# ΕΚΘΕΣΗ ΠΡΑΓΜΑΤΟΓΝΩΜΟΣΥΝΗΣ

Για τα προτεινόμενα έργα παράκτιας προστασίας στις ακτές

1. Πανταχού, Αγία Νάπα
2. Περβόλια, Λάρνακα
3. Παραλία Ασκός, Πότιμα, Πέγεια

**Δρ. Ξένια Ι. Λοϊζίδου**

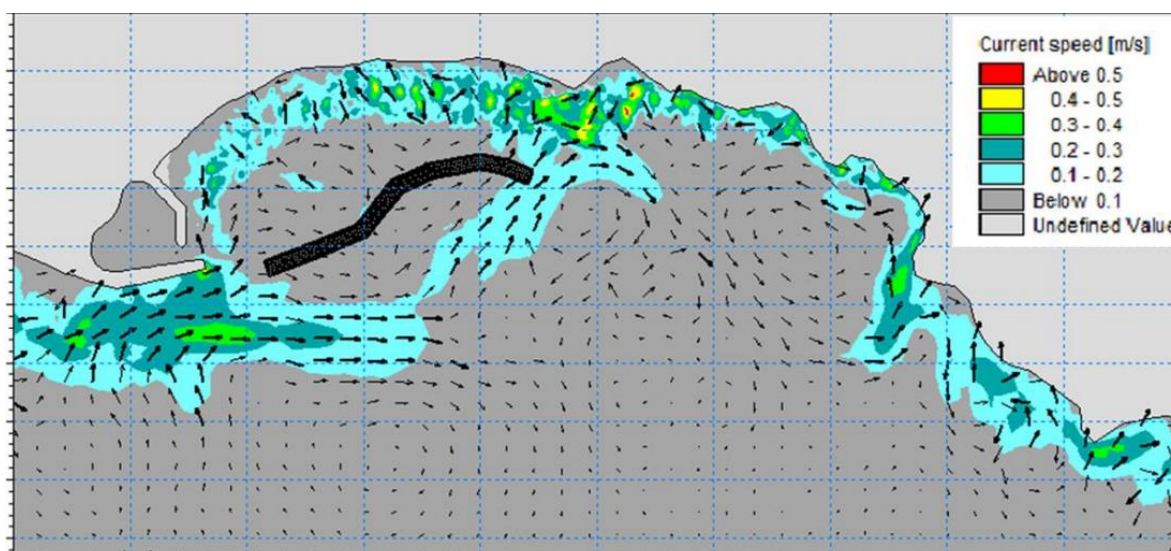
11. Τα προτεινόμενα έργα παράκτιας προστασίας είναι τεράστια. Πώς εξηγείται; Γιατί τόσο μεγάλη εκσκαφή για την κατασκευή ενός ύφαλου; Δεν θεμελιώνεται λιμενικό έργο, αλλά παράκτιος τεχνητός ύφαλος.

12. Μήπως αυτή η τεράστια εκσκαφή, 33,000 κυβικά μέτρα (!) γίνεται για να εξασφαλιστούν οι ποσότητες που απαιτούνται για την αναπλήρωση της ακτής; *«Για την τεχνητή αναπλήρωση της παραλίας, μπορούν να επαναχρησιμοποιηθούν τα υλικά εκσκαφής για την έδραση του ύφαλου αναβαθμού, τα οποία αναμένεται να είναι σε σημαντικό ποσοστό αμμόδη, εφόσον δεν παρουσιάζουν οποιαδήποτε μορφής ρύπανσης»*. Πώς θα καλυφθούν οι ανάγκες για μια αναπλήρωση που καλύπτει έκταση 40,000 τετραγωνικών μέτρων; Και τι θα γίνει μετά από 5 χρόνια που το υλικό αυτό θα χαθεί, σύμφωνα με τις προγνώσεις της μελέτης; Από πού θα προέλθει το δάνειο ίζημα για την εκ νέου αναπλήρωση της ακτής; Οι μελετητές εισηγούνται να γίνεται βυθοκόρηση στον πυθμένα στα σημεία που θα μεταφέρεται το υλικό. Κατ' αρχάς το υλικό που θα απομακρυνθεί πέραν

του κυματοθραύστη δεν αναμένεται να αποτεθεί όλο μαζί στον θαλάσσιο πυθμένα. Θα γίνονται εκτεταμένες βυθοκορήσεις; Αυτό υπόκειται σε μελέτες και ειδικές αδειοδοτήσεις, με βάση την Σύμβαση της Βαρκελώνης.

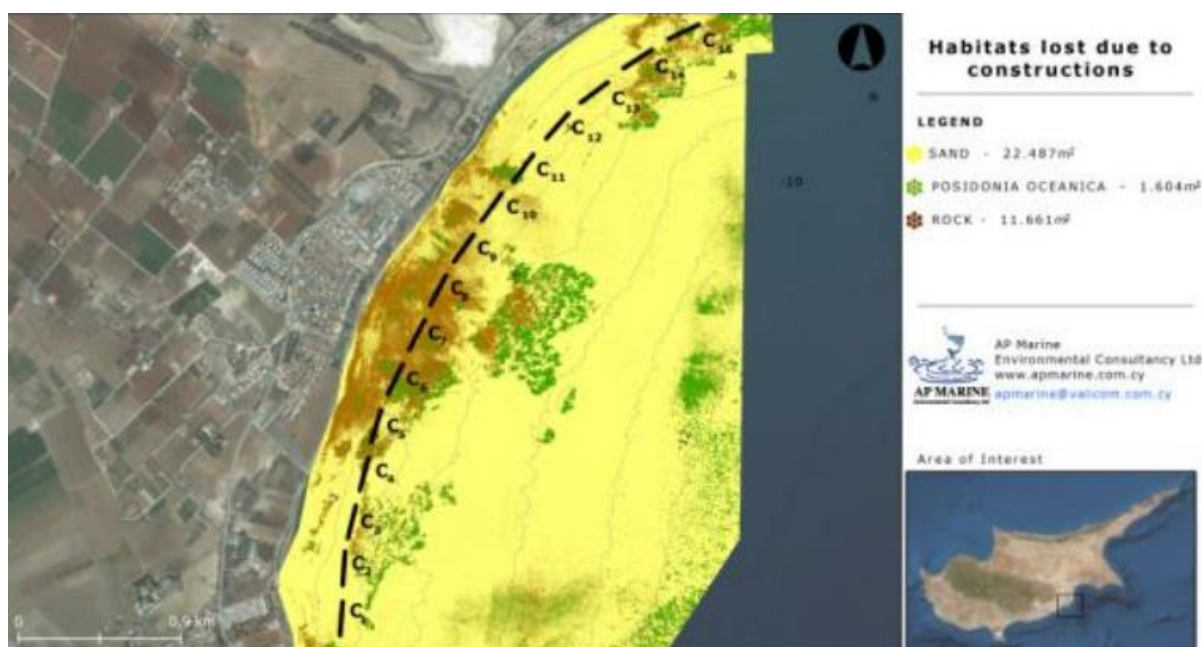
Με όλη την ανάλυση και την περιβαλλοντική μελέτη (ΣΜΠΕ), που περιγράφουν τη σημασία της απώλειας υποστρώματος, της απώλειας ενδιαιτημάτων κλπ φαίνεται απρόσμενη η επιλογή του Σεναρίου Μέγιστων Δράσεων – W3, ως πιο αποτελεσματικό για την περιοχή, παρόλο που και το πιο ήπιο σενάριο W2 λειτουργεί όπως λένε οι μελετητές, αλλά και το ήπιο σενάριο W4 έχει υποβληθεί προς κρίση:

**Το σύστημα των 15 κωματοθραυστών (Σενάριο Μέγιστων Δράσεων – Σενάριο W3) φαίνεται να είναι το πιο αποτελεσματικό καθώς προκαλεί τάσεις αποθήσεως σε όλη την περιοχή μελέτης. Ωστόσο οι περιοχές που υφίστανται την μεγαλύτερη διάβρωση προστατεύονται εξίσου καλά και από τους κωματοθραύστες που προτείνονται από το Σενάριο Ενδιάμεσων Δράσεων – Σενάριο W2**

Τον λόγο της επιλογής αυτής τον κάνουν σαφές οι μελετητές (σελ 148) **Με επιστολή του το Τμήμα Δημοσίων Έργων (Αναθέτουσα Αρχή) την 1η Νοεμβρίου 2019 έχει ενημερώσει την ομάδα μελέτης πως μετά από εξέταση του κειμένου «Έκθεση Υπαλλακτικών Λύσεων», έχει αποφασίσει ότι η μελέτη θα προχωρήσει στην επόμενη φάση με το Σενάριο Μέγιστων Δράσεων (Σενάριο W3).**

Δεν εξηγείται γιατί λήφθηκε αυτή η απόφαση. Η ακτή φαίνεται ότι μετά από 30 χρόνια έχει βρει τον προσανατολισμό ισορροπίας της. Άρα πέραν των τεράστιων περιβαλλοντικών και αισθητικών επιπτώσεων, τα προτεινόμενα σκληρά έργα θα δημιουργήσουν νέες συνθήκες δυναμικής αστάθειας σε μια ακτή που ισορρόπησε.

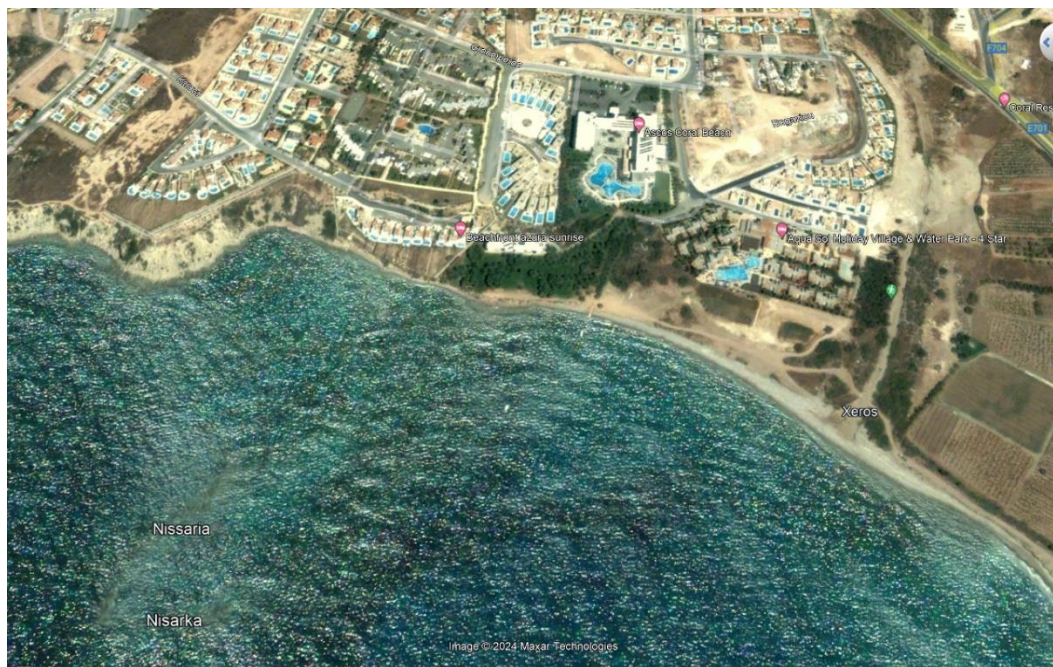
1. Οι υπαλλακτικές λύσεις που εξετάστηκαν από την μελέτη αφορούν όλες σκληρά έργα, πλην της λύσης με μηδενική επέμβαση:

Επιλέγηκε η Λύση 3.

2. Οι υπαλλακτικές λύσεις που εξετάστηκαν, εκτός από την λύση μηδενικής επέμβασης, αφορούν όλες σκληρά έργα. Δεν εξετάστηκαν πχ ύφαλοι αλλά όχι οι σκληροί και γραμμικοί που εξετάστηκαν, ενίσχυση των λιβαδιών Ποσειδωνίας, πυθμενικοί πρόβολοι, αποβάθρες ή πασαρέλλες ή άλλες λύσεις ελαφρού τύπου. Η απλή λύση της ενίσχυσης/ανακατασκευής της υφιστάμενης θωράκισης;

3. Στη σελίδα 48 η διάβρωση στις περιοχές Α και Β χαρακτηρίζεται μέση κ χαμηλή. Πώς προκύπτουν τόσο βαριά έργα;
4. Τα παράκτια έργα δεν είναι λιμενικά έργα. Δεν δικαιολογείται αυτό το μέγεθος. 7 μέτρα πλάτος στέψης, έξαλο ύψος στα 1,6 μέτρα, δηλαδή συνολικό ύψος έργου 11,3 έως 12,3 μέτρα, σε βάθος πυθμένα μόλις 3 έως 4 μέτρα. 45000 κ.μ εκσκαφές, 54000 κ.μ λιθόριπτα και φυσικοί ογκόλιθοι, 12000 κμ τεχνητοί ογκόλιθοι, 27500 κ.μ φερτή άμμος. Για έργα παράκτιας προστασίας αυτό είναι υπερδιαστασιολόγηση. Πώς εξηγείται;

5. Γιατί τόσο μεγάλη εκσκαφή για την κατασκευή των κυματοθραυστών; Τοποθετούνται σε βάθος 3 έως 4 μέτρα και η εκσκαφή πάει μέχρι τα 6,7 μέτρα. Πάνω από 3 μέτρα εκσκαφή.

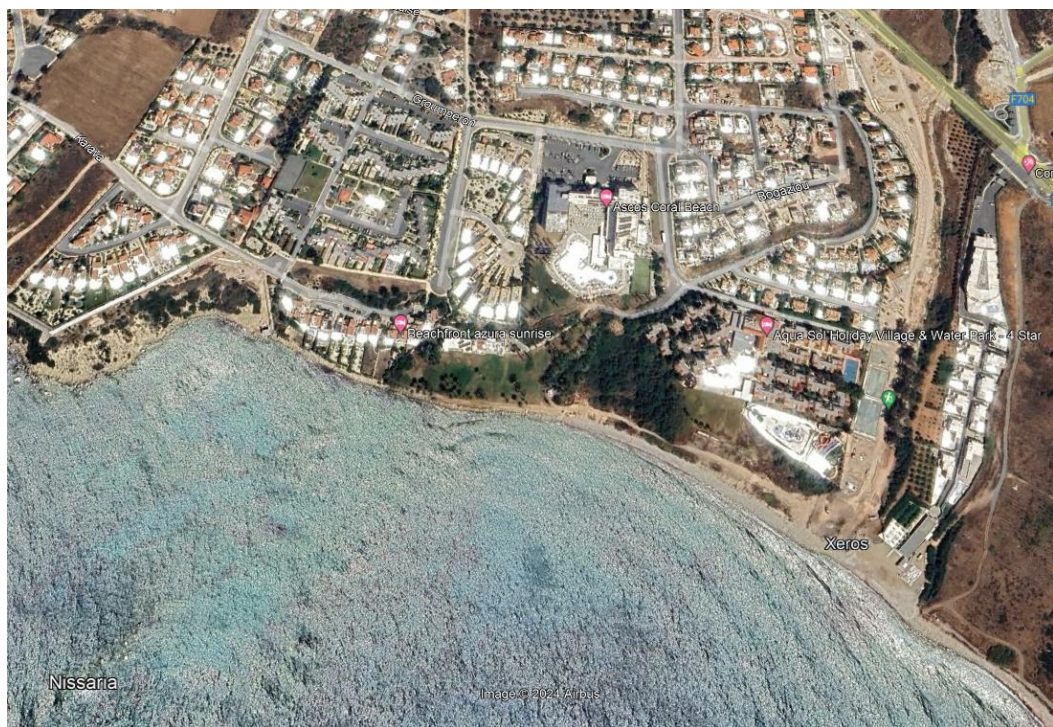
8. Στη θέση της ακτογραμμής που φαίνεται στο σχέδιο P3.3-3 υπάρχει κάτι περίεργο: η ακτογραμμή φαίνεται να υποχώρησε περισσότερο από το 2008 έως το 2014 από ότι από το 1963 έως το 2008. Αυτό είναι παράξενο, γιατί ξέρουμε ότι η διάβρωση στον κόλπο των Ποτίμων ήταν το αποτέλεσμα της κατασκευής του φράγματος του Μαυροκόλυμπου. Άρα δεν δικαιολογείται στα 6 χρόνια από το 2008 έως το 2014 να αυξάνεται ο ρυθμός της διάβρωσης. Κανονικά θα έπρεπε η ακτή να ανακτά σταδιακά ένα νέο προσανατολισμό ισορροπίας. Αν δεν πρόκειται για αστάθεια στον υπολογισμό της θέσης της ακτογραμμής από το Κτηματολόγιο, τότε θα έπρεπε να διερευνηθεί τι συνέβηκε και δημιουργήθηκε εκ νέου διάβρωση μετά το 2008. Πάντως το 2017 άρχισε η κατασκευή τουριστικού συγκροτήματος στη νότια όχθη του Ξερού ποταμού το οποίο ολοκληρώθηκε περί το 2019, και προφανώς επηρέασε την κοίτη, όπως φαίνεται στα δορυφορικά, άρα μήπως όντως επηρέασε την στερεομετοφορά στην ακτή; Αν και κάτι τέτοιο δεν προκύπτει από τις δορυφορικές του Google Earth πιο κάτω
